Stellungnahme zur Anlage 13 Planfeststellungsabschnitt 1.4 ABS 46/2

Ingenieurbüro Treiber Lärmschutz
Hauptsitz Dresden
Lockwitztalstraße 12 e
01259 Dresden

Vorhabenbezeichnung : ABS 46/2 Grenze D/NL – Emmerich – Oberhausen

Planungsabschnitt: Planfeststellungsabschnitt 1.4

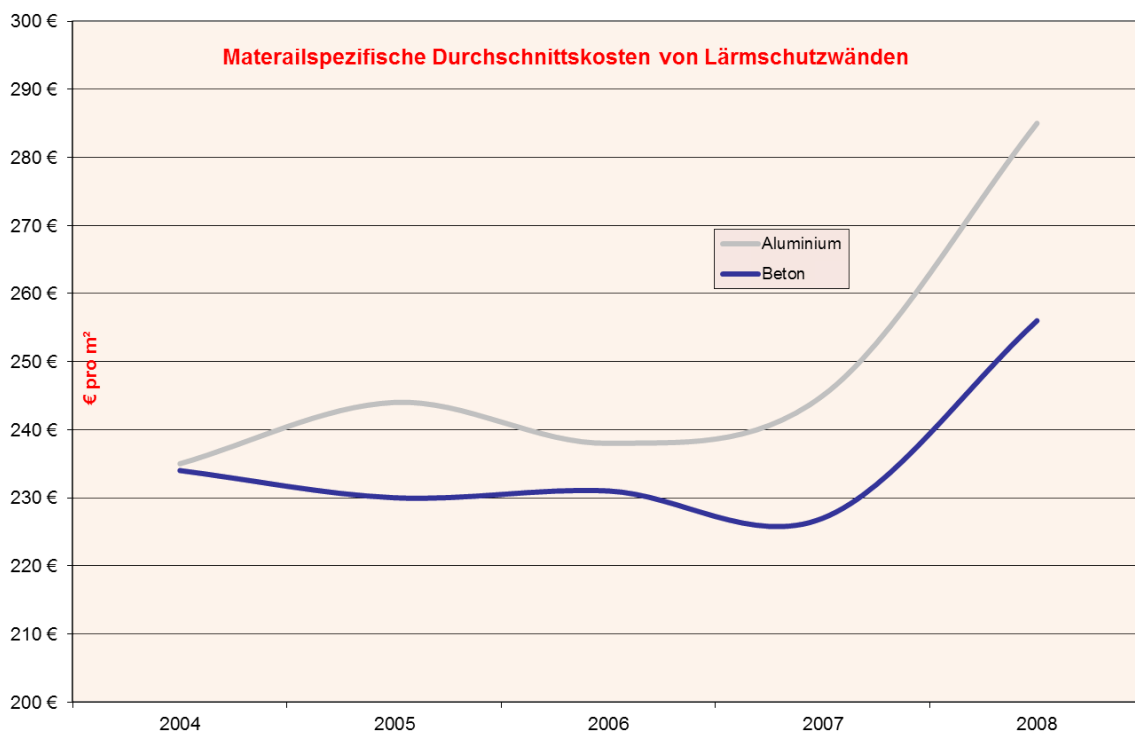
In der Anlage 13.6 Tabelle 1 [2] werden die Kosten für Betonwände mit einem Faktor von 1,5 bzw. 1,6 gegenüber der Lsw aus Aluminium angegeben. Dieser Ansatz ist in keiner Weise nachvollziehbar!

Bis zu Jahr 2007 wurde in der „Statistik des Lärmschutzes an Bundesfernstraßen“ die Flächenkosten der einzelnen Lärmschutzmaterialien (Aluminium, Beton, Holz und transparente Materialien) ermittelt und angegeben. Danach sind die Errichtungskosten für Lsw aus Beton und Aluminium über einen Zeitraum von über 30 Jahren nahezu gleich. Ab 2004 ist der materialspezifische Durchschnittspreis für Aluminiumwände höher als der von Betonwänden.

Abbildung 3

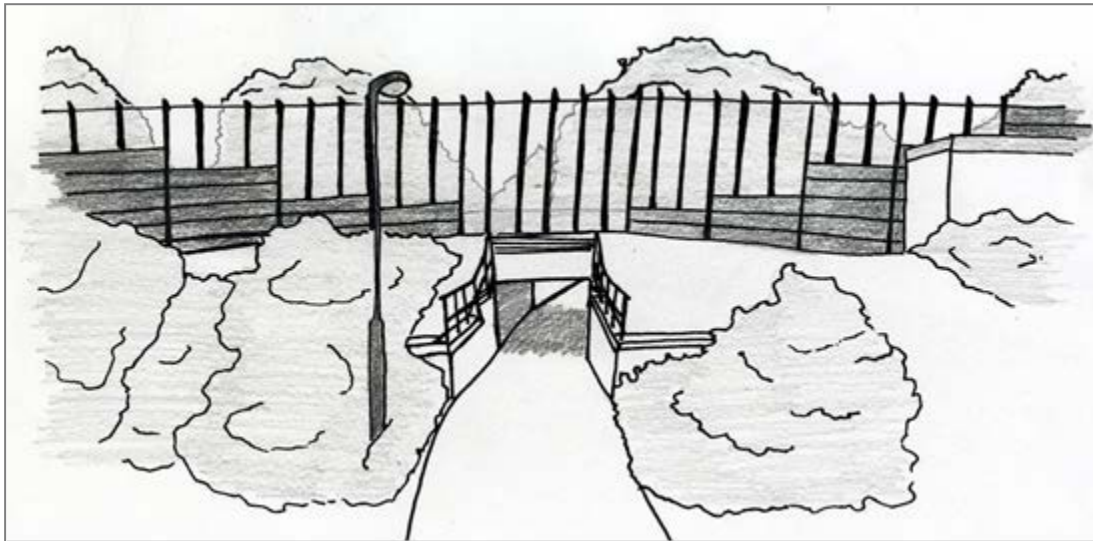
Nach dem Leitbild „Städtebauliche Einbindung der Lärmschutzwände entlang der Bahnstrecke in Voerde“ [8] sollen auch außerhalb des Bahnhofes mehrere kurze transparente Abschnitte eingeordnet werden. Es werden dabei Querungsstellen mit öffentlichen Straßen- und Wegeverbindungen definiert und die stadtbildliche Bedeutung der Anordnung von transparenten Abschnitten bewertet.

Die transparenten Abschnitte könnten nach dem Leitbild wie folgt gestaltet werden.

Die Anordnung von transparenten Abschnitten nach dem Leitbild [8] hätte vergleichbare Auswirkungen wie die Anordnung von transparenten Abschnitten im Bereich des Bahnhofs.

Nach einer städtebaulich verträglichen Gestaltung der Lärmschutzwände wären die detaillierten genauen akustischen Auswirkungen mit einem erneuten Rechnungslauf der schalltechnischen Berechnungen zu ermitteln.
